RECOMMANDATIONS
POUR UNE BONIFICATION
D'UN
PROJET COLLECTIF ESSENTIEL
POUR LES CITOYENS

BAPE
PROJET DE CONSTRUCTION D'UN
TRAMWAY À QUÉBEC
4 AOÛT 2020

**cre-capitale
nationale**

ADAPTATION
DE
LA COUPE
PROPOSÉE PAR
LE BUREAU DE PROJET

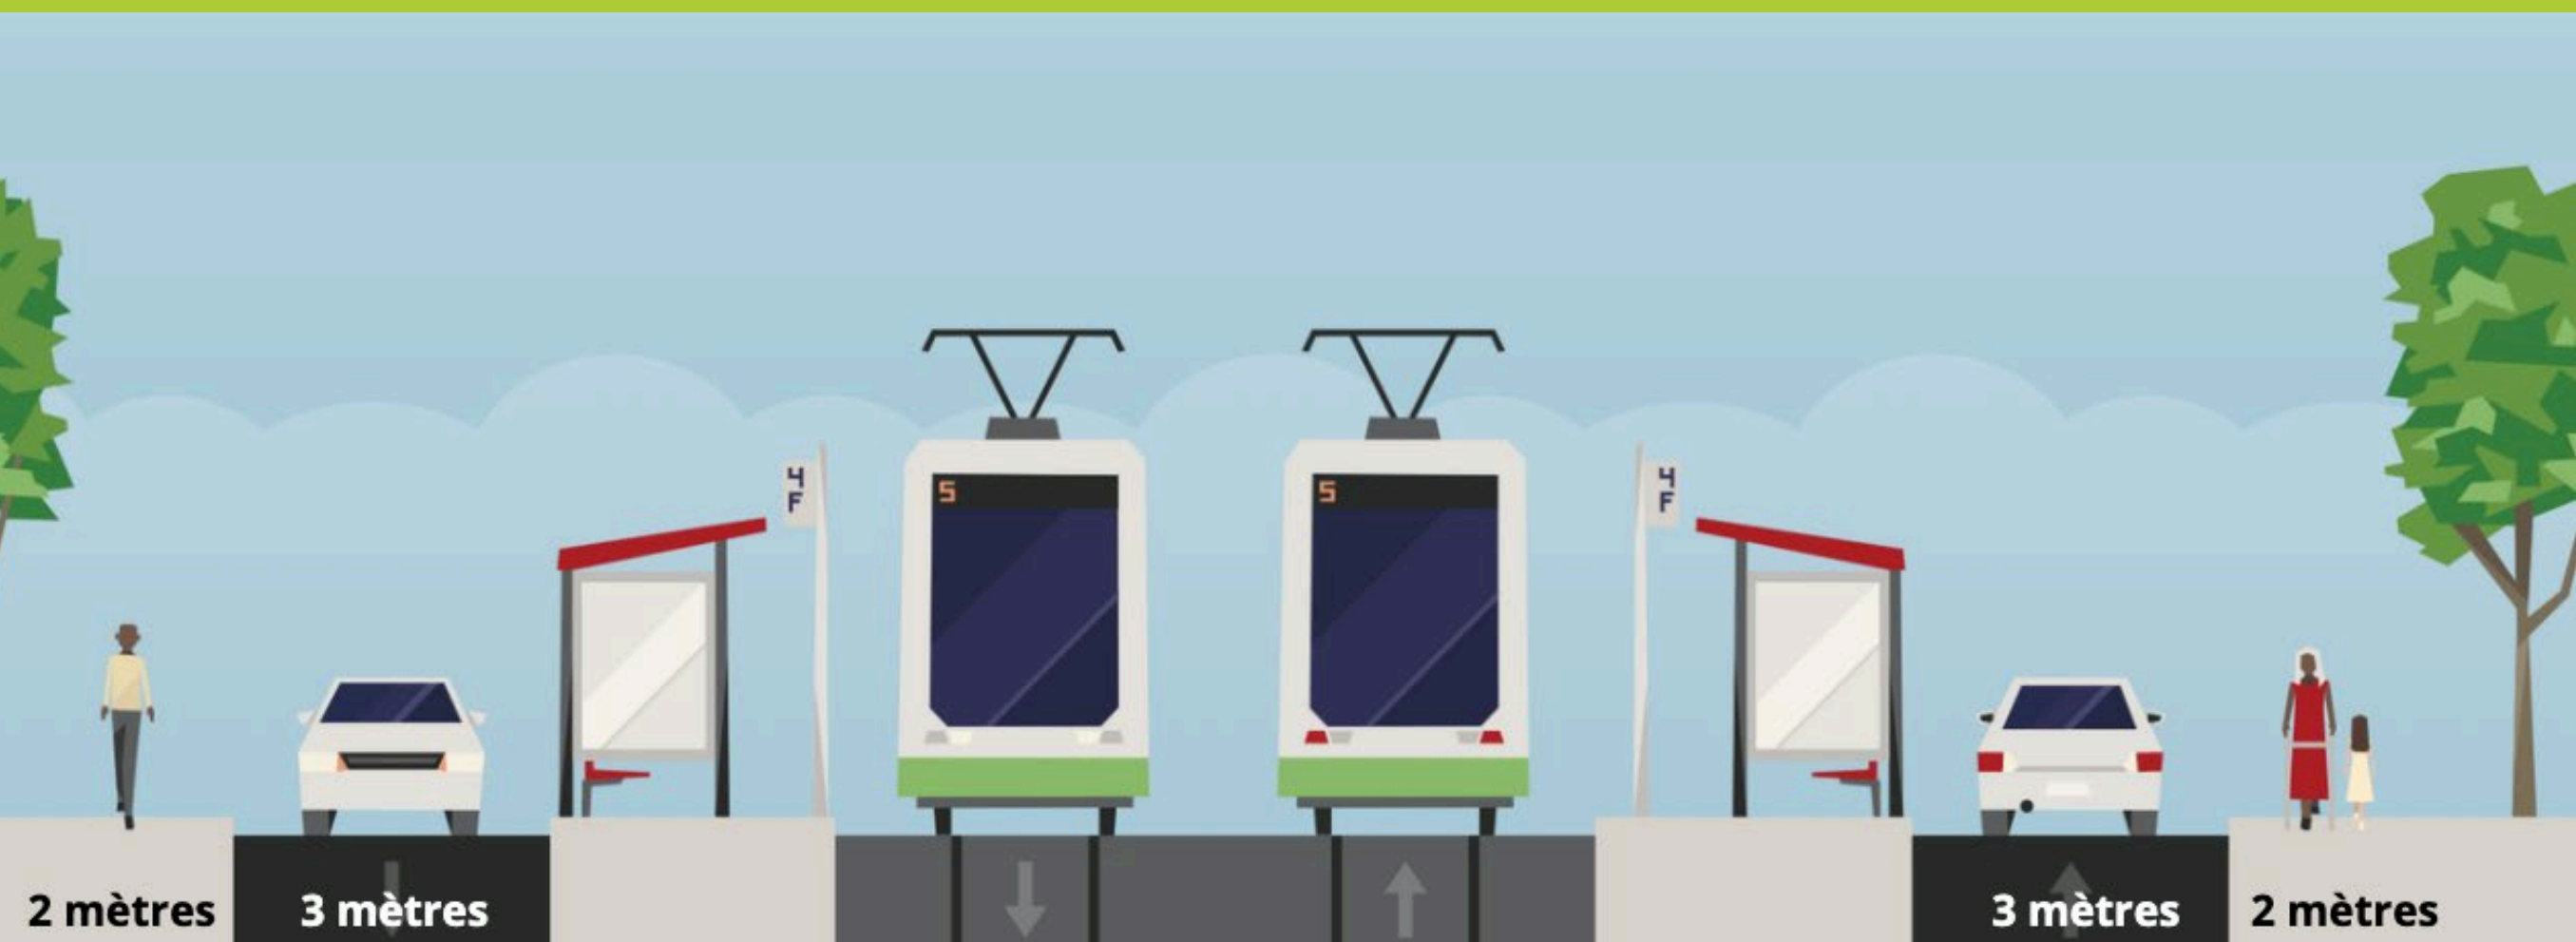
Largeur des voies sur René-Lévesque : Un non-sens en milieu urbain et des conséquences non nécessaires !

4 mètres pour les voies routières

NOTRE PROPOSITION

3 mètres pour les voies routières

- RÉALISER LE PLUS RAPIDEMENT CE PROJET ESSENTIEL POUR QUÉBEC : Un retard à rattraper
 - FAIRE CE QUI EST NÉCESSAIRE POUR QUE LE CONSORTIUM CHOISI RESPECTE UNE LARGEUR DE VOIE AUTOMOBILE À 3 MÈTRES SUR RENÉ-LEVESQUE
